Technical Bulletin

Spanprocedure voor PSA 2.0 HDI motoren

GATES REFERENTIE :	5524XS/K015524XS/K025524XS/KP15524XS/ KP25524XS	
MERK :	CITROEN, FIAT, PEUGEOT, SUZUKI	
MODEL :	Verschillende	
MOTOR :	2.0 D	
MOTORCODE :	DW10ATED, DW10BTED, W10CTED, DW10TD, RHV, RHX, RHZ

Fig. 2

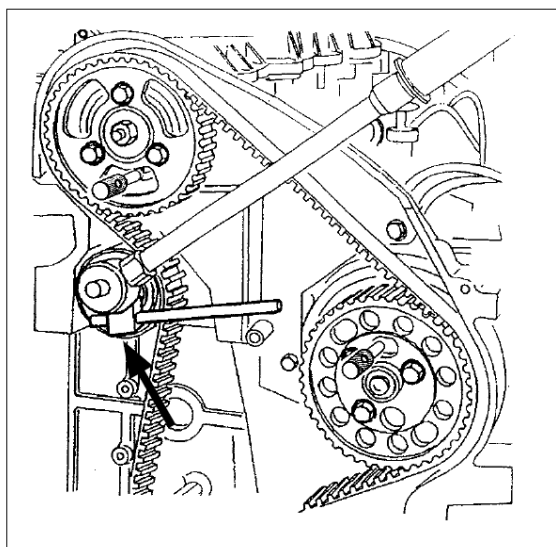
- Deze tool is nodig om de spanrol te draaien en op zijn plaats te houden terwijl de centrale bout wordt aangedraaid (25 Nm)(Fig. 2).

Fig. 3

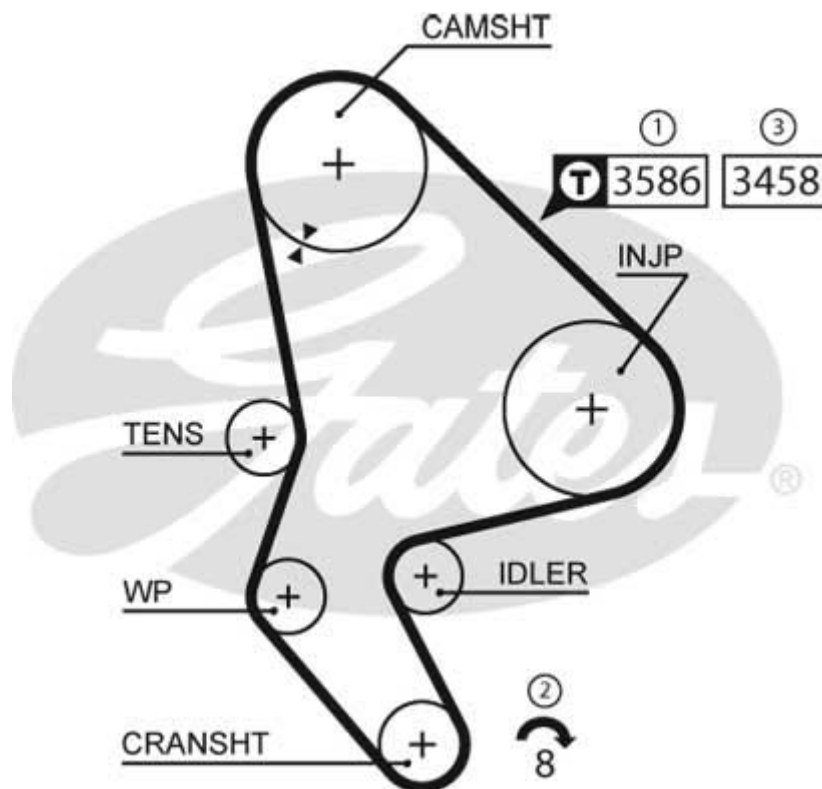
- ① - De riem moet in eerste instantie met een hogere spanning geïnstalleerd worden dan de normale spanning (voorspanning). De spanning dient gemeten te worden met de Gates STT-1 riemspanningsmeter in de span tussen de nokkenas en de injectiepomp. Geef code 3586 in.
- ② - De krukasschijf wordt vervolgens 8 omwentelingen gedraaid, met de klok mee.
- ③ - De spanning wordt daarna aangepast aan het uiteindelijke niveau en de waarde wordt bevestigd met de STT-1 riemspanningsmeter. Geef code 3458 in.

Figuur 3 geeft deze procedure weer en is terug te vinden op het label van de PowerGrip[®] Kit en verpakking van de riem.
